泊発電所 3 号炉 可搬型重大事故等対処設備保管場所 及びアクセスルートについて

令和 5 年 5 月 11 日
北海道電力株式会社

審査会合での指摘事項に対する回答

図3 土砂掘削のイメージ図(2/2)

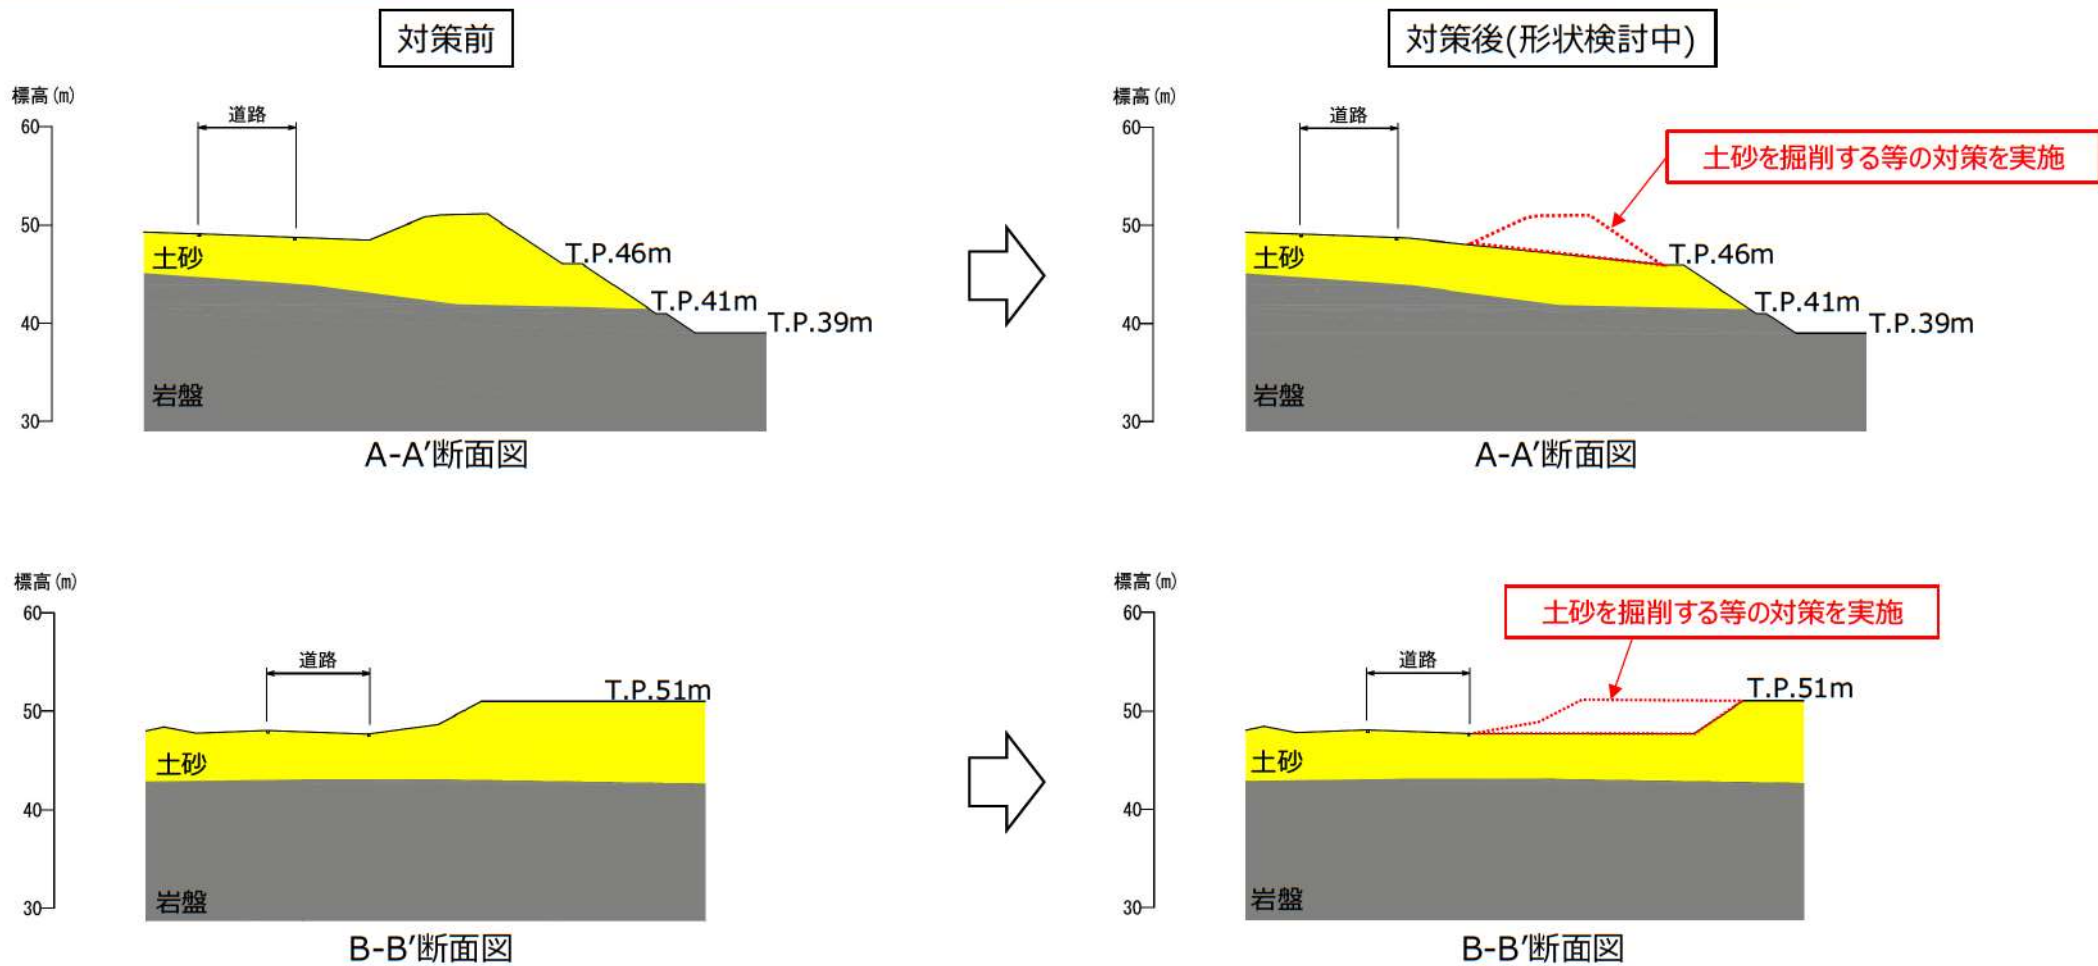
アクセスルート下の斜面のすべり範囲の設定について、以下の事項を踏まえて説明すること。

- ✓ 斜面法肩からの斜面高さと同じ数字を用いて斜面のすべり範囲を設定する場合には、その設定の根拠となる規格、基準等を示した上で、当該規格、基準等の適用範囲との関係を明確にすること。
- ✓ 評価対象斜面の地質状況を踏まえた上で、基準地震動による斜面の崩壊の範囲が最も大きくなるよう、斜面のすべり範囲を設定すること。
- ✓ 斜面安定解析を用いて斜面のすべり範囲を設定する場合であって、斜面のすべりの形態が複数想定される場合は、最も斜面のすべり範囲が大きくなるものを選定した上で、斜面のすべり範囲を設定すること。

- 51m倉庫・車庫エリアからのアクセスルートの敷地下斜面については、崩壊を想定し、その斜面のすべり範囲を斜面法肩から斜面高さの範囲としていたが、土砂を掘削する等の対策を実施した上で、基準地震動による地震応答解析により、敷地下斜面が崩壊しないことを確認する方針に変更する。

- 51m倉庫・車庫エリアからのアクセスルートの敷地下斜面のすべりについては、土砂を掘削する等の対策を実施する(土砂掘削のイメージ図をP21~P22に示す)。
- 対策実施後の斜面形状を基に、評価対象断面を選定し、基準地震動による地震応答解析を二次元動的有限要素法により行う。
- 評価対象断面において、最小すべり安全率(平均強度)が評価基準値1.0を上回ることを確認する。

図 51m倉庫・車庫エリアからのアクセスルートの道路拡幅イメージ

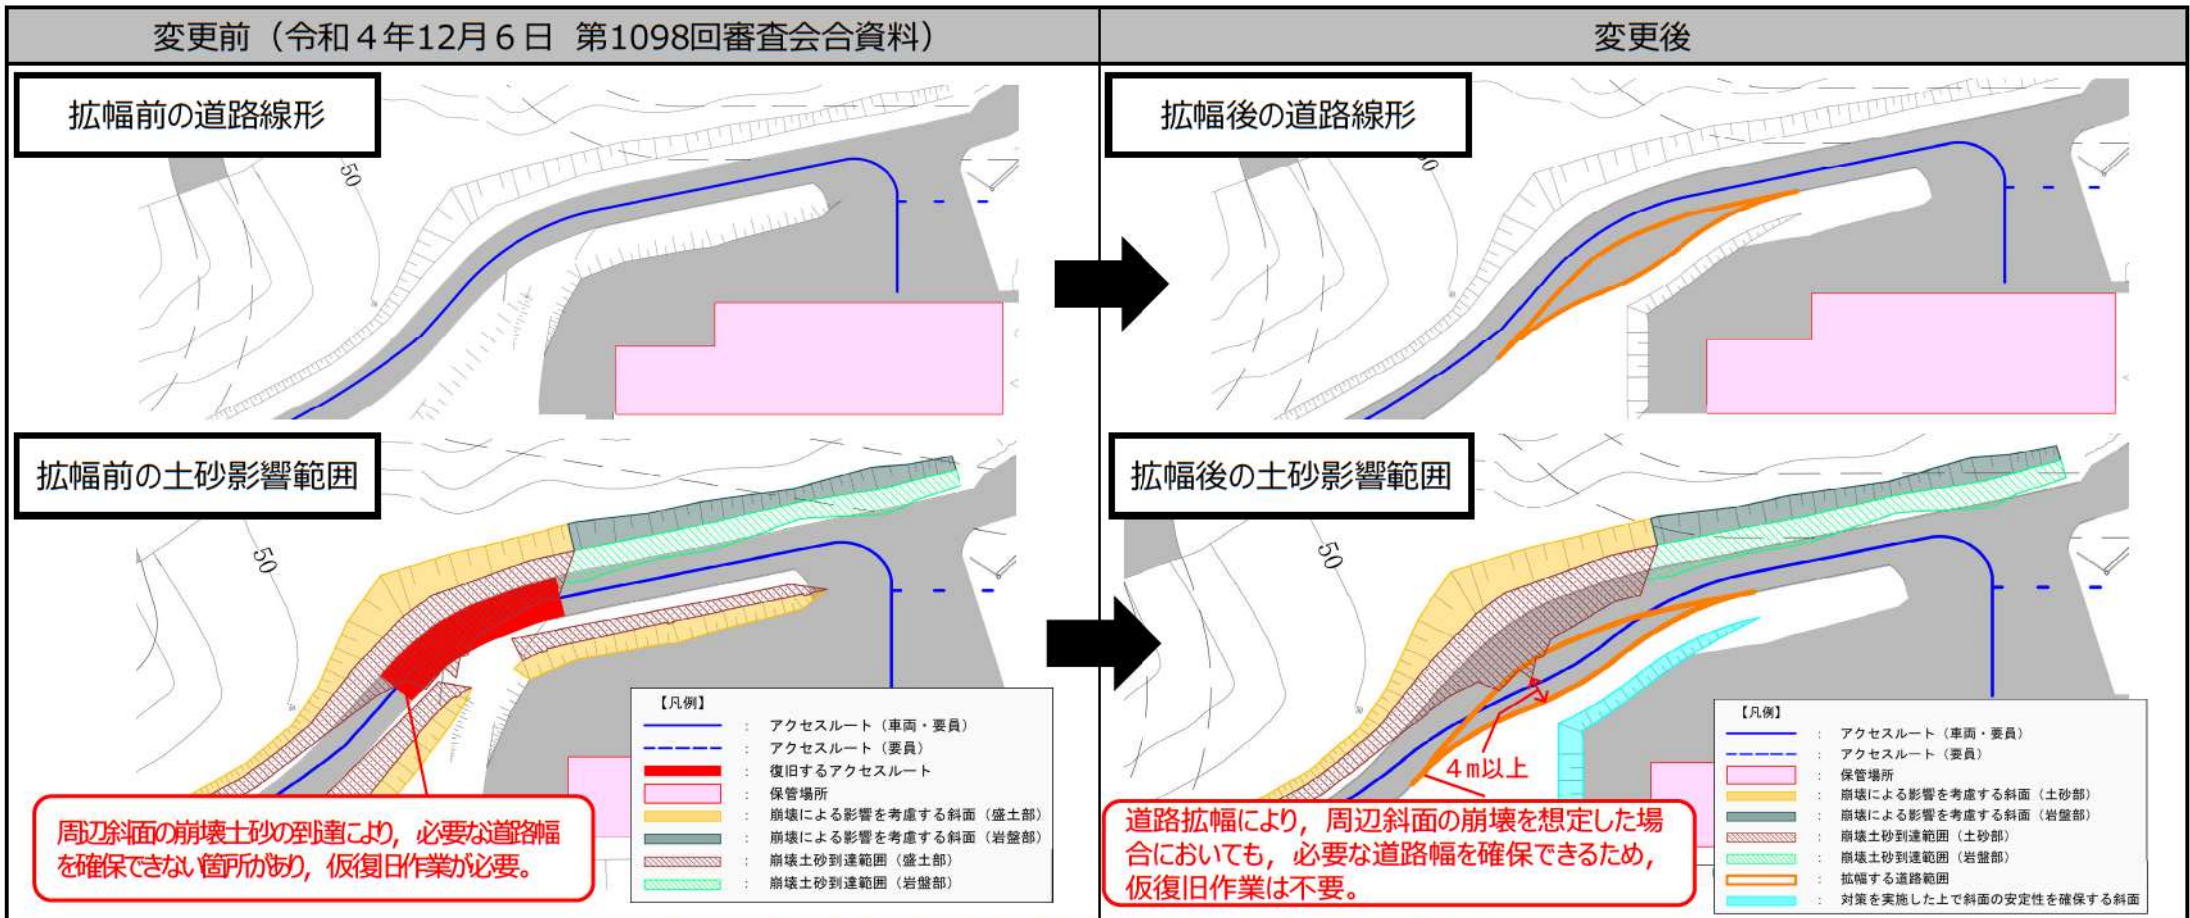
○屋外作業の有効性評価の制限時間に対する余裕時間を確保するため、51m倉庫・車庫エリアからのアクセスルートが周辺斜面の崩壊影響を受けないようアクセスルートの拡幅を行うこととした。これにより、アクセスルート復旧作業なしで可搬型設備の通行が可能となった。（指摘事項221206-16）

図 アクセスルート（要員）の追加（2号炉脇の法面箇所）

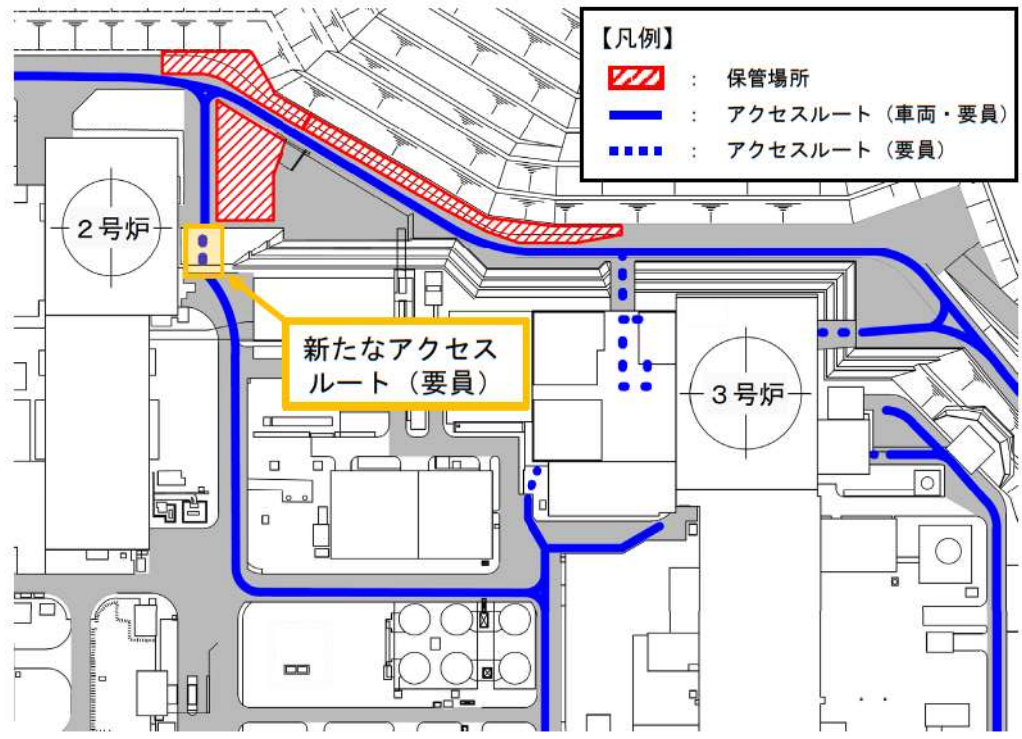
- 2号炉脇の法面箇所については、ホース敷設後の充水確認及び定期的な点検を行うための固定梯子を設置し、アクセスルート（要員）を確保する。（指摘事項221206-13）
- 使用済燃料ピット注水のホース敷設ルートのうち3号原子炉建屋東側を経由したルートについては、3号炉脇の法面箇所を通行しないルートに変更する。
